# ÅRSBUDGET 2022

for Asserballe Sogns Menighedsråd

# ASSERBALLE PRÆSTEGÅRD

- RENOVERING AF HOVEDTRAPPE

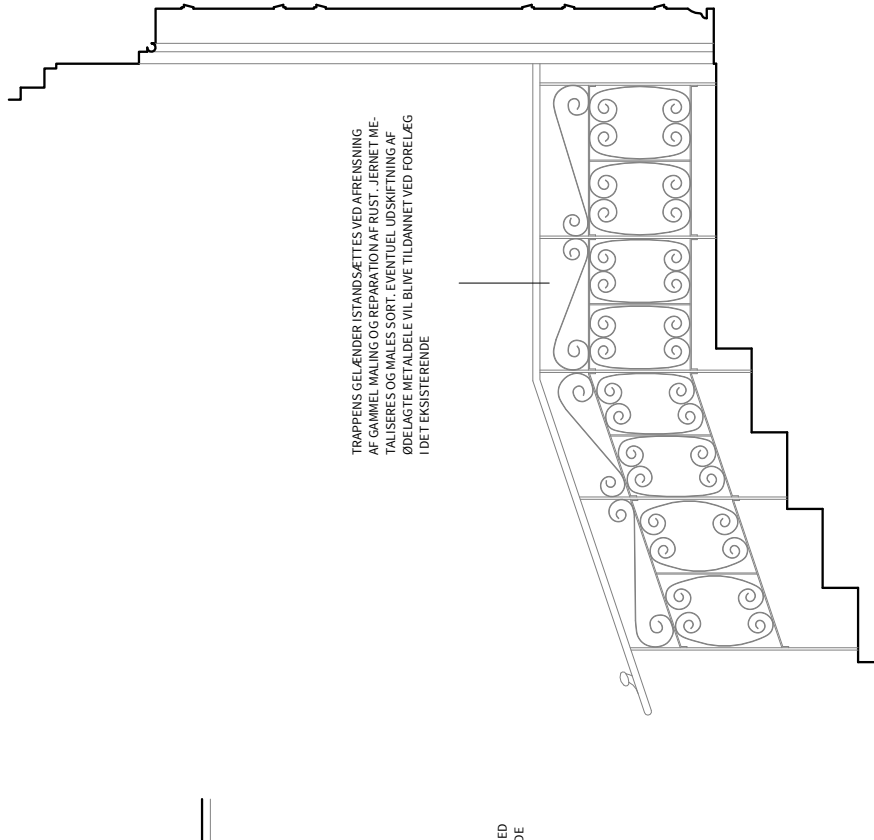
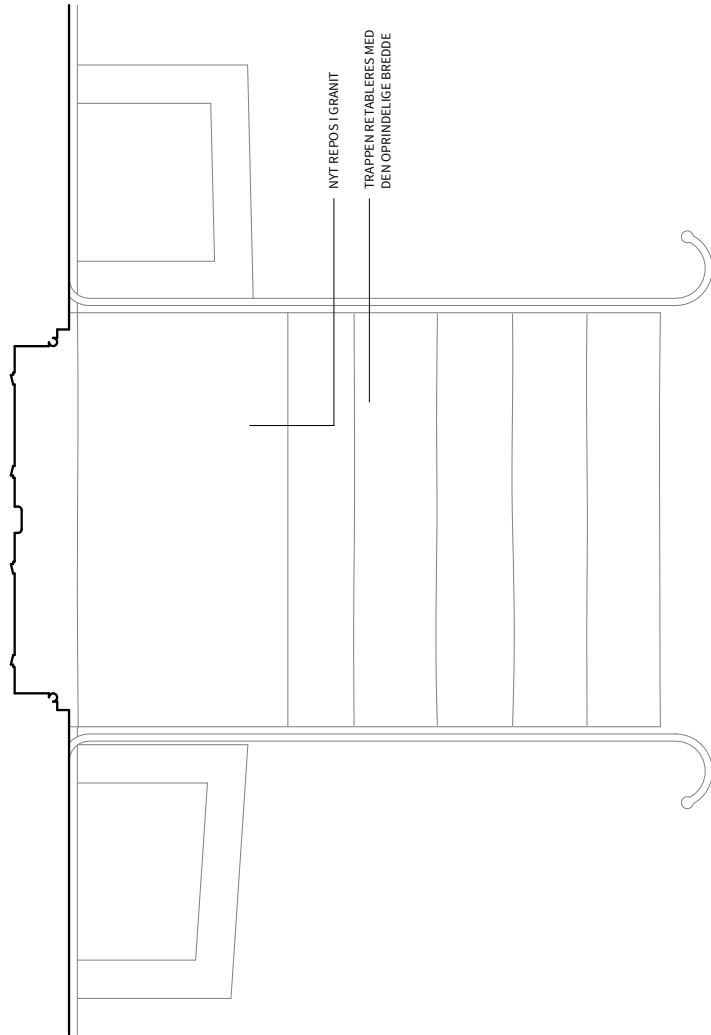
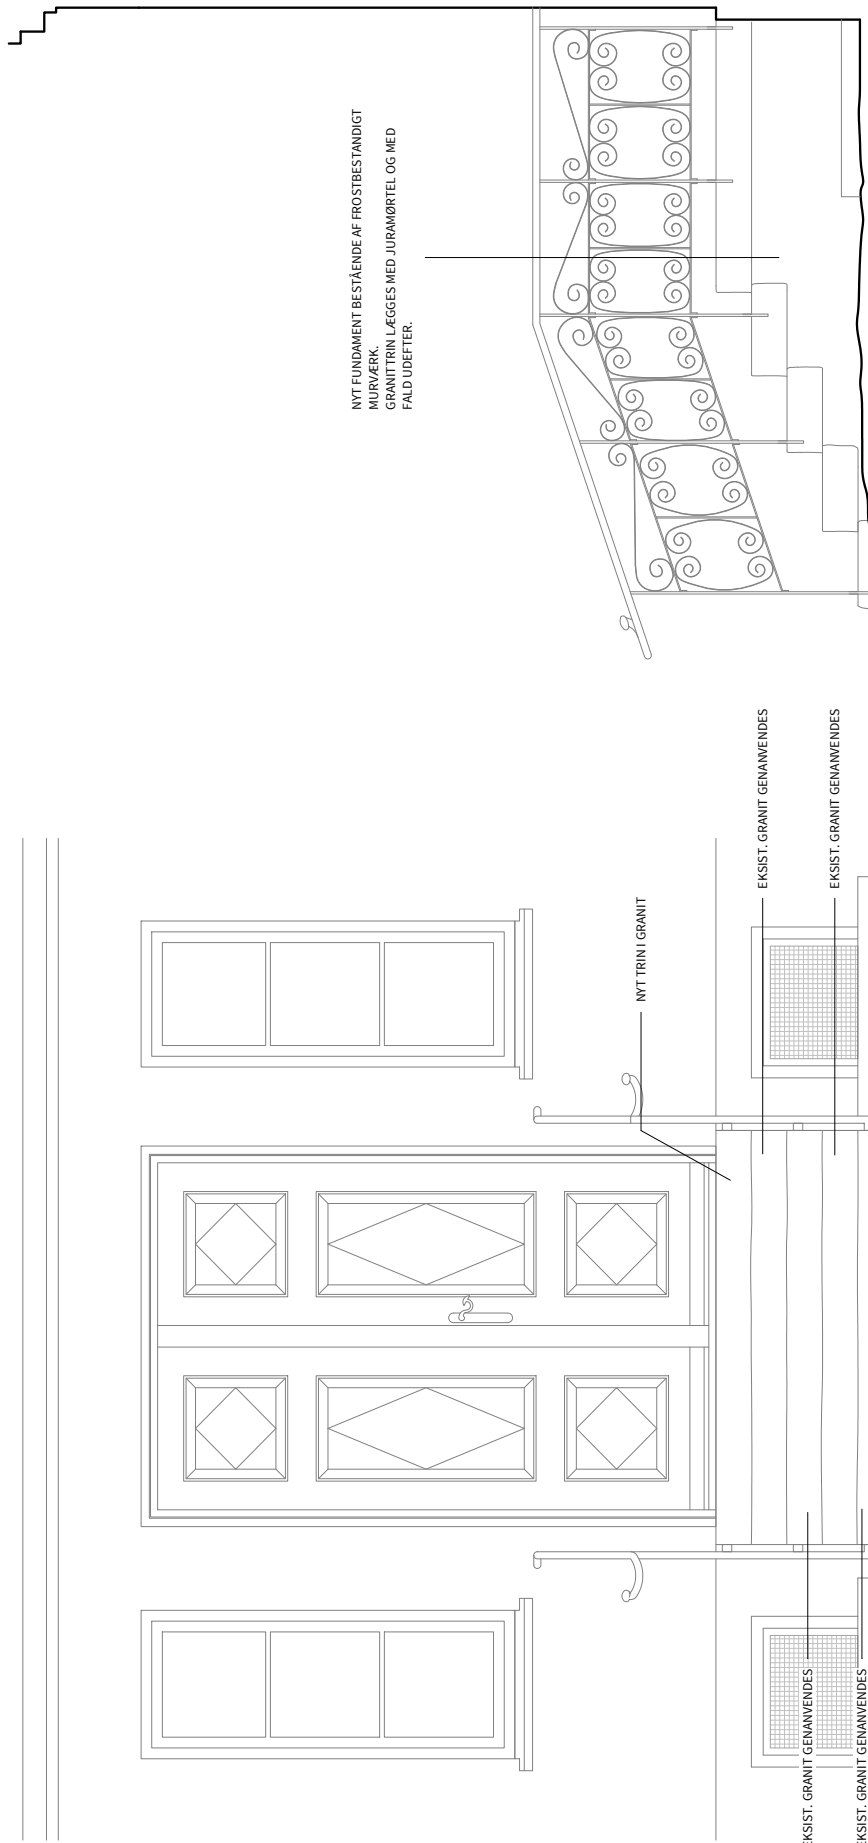
1. At ændre trappens bredde til den oprindelige på 173 cm.
2. At fastgøre gelænderet på siden af trinene.
3. Genanvende gamle trin i granit og udføre ny repos i granit.
4. Renovering af underlag og sokkel med nyt frostbestandigt murværk.
5. Reparation af gelænder.

Du får tilladelse til de ansøgte arbejder som vist og beskrevet under følgende betingelser:

- Tegninger af værnets fastgørelse til granittrins yderside fremsendes i mål 1:10 og 1:1 til styrelsens godkendelse før arbejderne kan igangsættes.

- Det nye repos skal udføres i samme type granit og farvenuance som de eksisterende trin.

- Til opmuring af murværk anvendes fuldbrændte eller klinkbrændte teglsten, dvs. hårde sten. Murværkes fuges i en stærk bastardmørtel, f.eks. KC 20/80/550. Den specifikke mørteltype træffes på grundlag af de stedlige forhold.

- Gelænderet istandsættes med en god og holdbar overfladebehandling.

SAG:	ASSERBALLE PRÆSTEGÅRD
EMNE:	DETALJE, FASTGØRELSE AF GELÆNDER
TEGN. AF:	CHO
KONTR. AF:	MS
DATE:	20.02.2020
PROJEKT:	
MÅL:	indicated
SAGS NR.:	2164
TEGN. NR.:	AN.5.03
ALLEGADE 45 • 8100 HOBENUS • CVR: 7197 60 39 • www.linjen.dk • info@linjen.dk • T+45 7962 6453

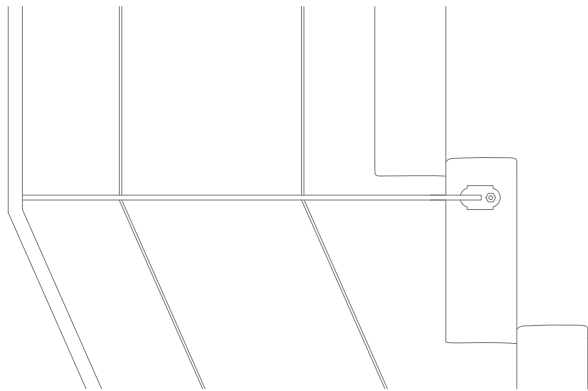
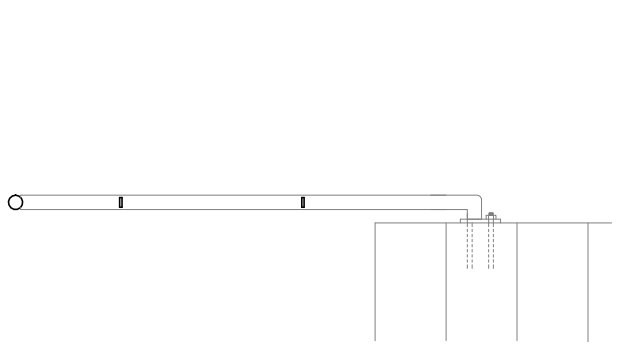
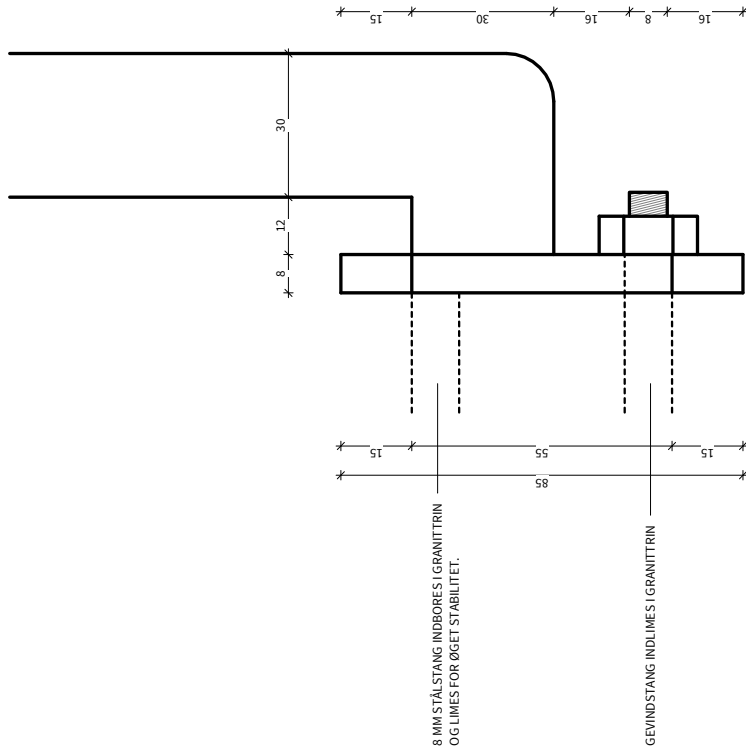
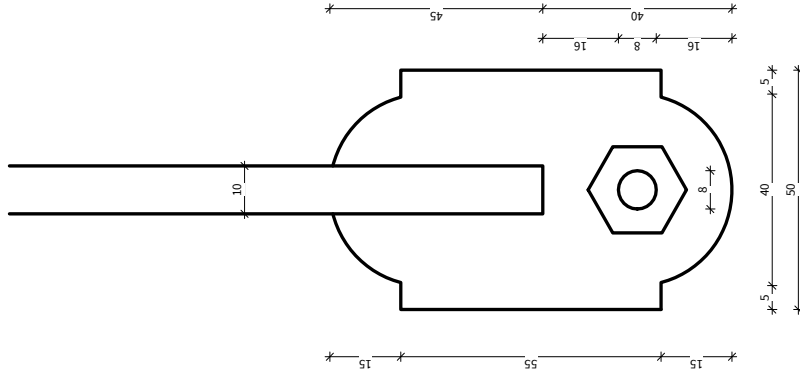
Slots- og Kulturstyrelsen godkender hermed værnets udformning som vist på tegning AN.5.01 og AN.5.02 og afventer jeres vurdering af en undersøgelse af hvorvidt værnet kan faststøbes i trinene, forudsat at det, som du skriver, fortsat kan placeres uden for dørfalsen.

Nedenstående mail er en godkendelse af værnets udformning.
